Vår ref: 21081 – Stølebuktvegen 10, | detaljregulering 3052

MERKNAD TIL KOMMUNEARKITEKTENS VURDERING AV PLANFORSLAG

Viser til kommunearkitektens vurdering av planforslag, datert 30.11.2022.

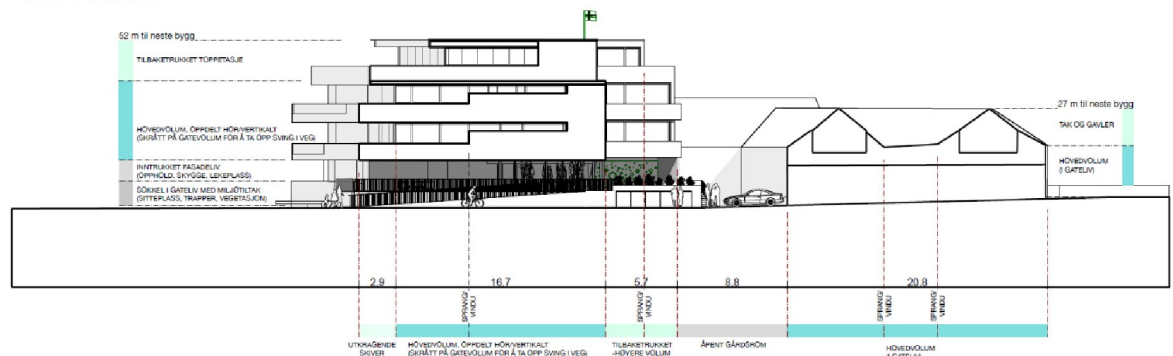
Vi er enig med kommunearkitekten i at å utvikle gaten i urban retning er et riktig grep å ta. Og vi mener illustrasjonen til reguleringsplanen *nettopp* viser et godt urbant grep:

- Der bygget ligger inntil gatelivet med et lavt volum som som har bevegelse, oppdeling, grønne elementer, trapper og uteopphold,
- Der fasadelivet er oppdelt volummessig, og ikke bare med arker og vindusinnndeling. (se underliggende fasadeoppriss)
- Der avtrappinger i høyde og avstand til gateliv i øverste etasjer bygger ned volumet mot gaten.
- Der en knekk i bygningsformen forteller om svingen i gaten og bevegelsen rundt kollen.
